Bestemmingsplan

Stedelijk gebied, Lindenhof Lage Mierde

Nota van zienswijzen

Vastgesteld 13 juli 2021

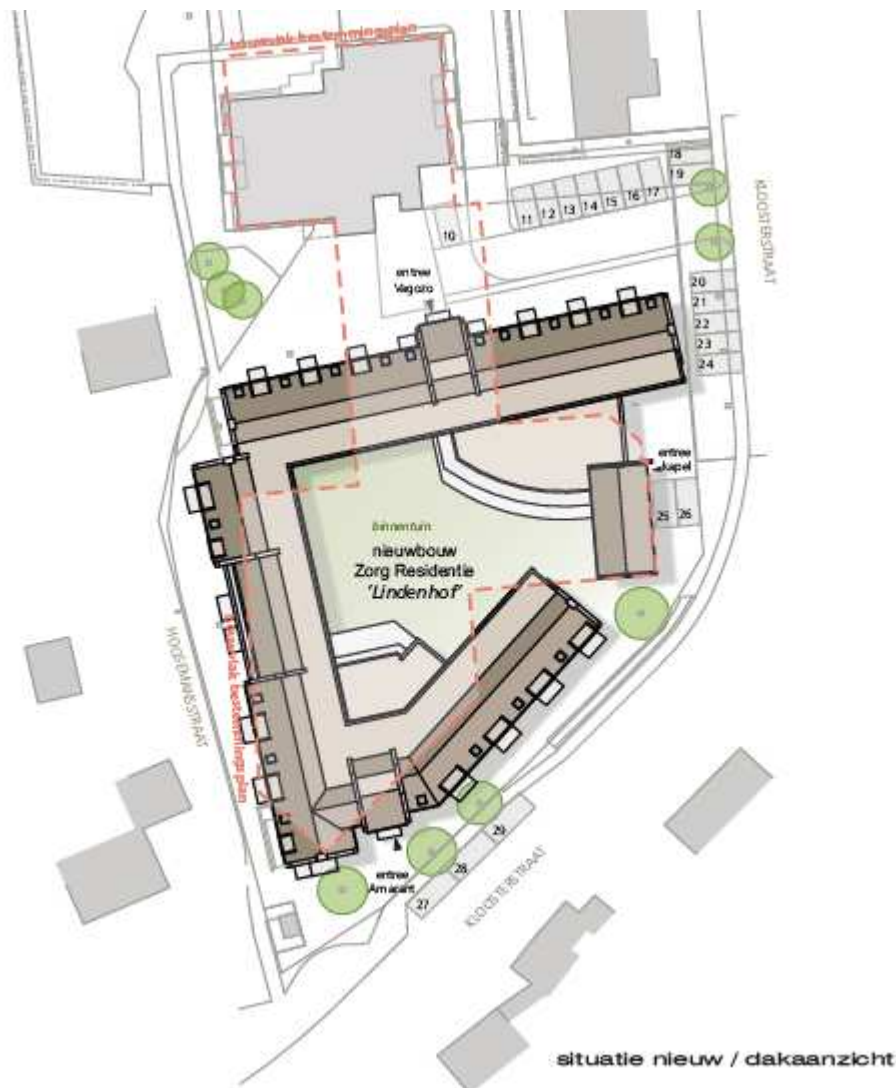
3. Het typische groene, rustieke en historische karakter van de Hoosemansstraat zal door de situering en de aankleding van het beoogde bouwplan verdwijnen en plaats maken voor een stads complex. Indiener verzoekt daarom het bouwplan 10 meter van de weg vandaan te situeren.

- Ad 3 Aan dit verzoek van de indiener kan niet worden voldaan. Door 10 meter van de straat af te blijven is het plan niet meer haalbaar. Wij wijzen erop dat ook onder de huidige planologische regeling deze afstand niet is aangehouden. De afbeelding hieronder toont het planologische bouwvlak in de huidige situatie (rode stippellijn) en de beoogde ontwikkeling:

Om beter aan te sluiten bij het dorpse karakter van de Hoosemansstraat is er eerder al voor gekozen het gebouw aan deze zijde te laten verspringen. Hiermee wordt beoogt deze zijde minder massief over te laten komen.
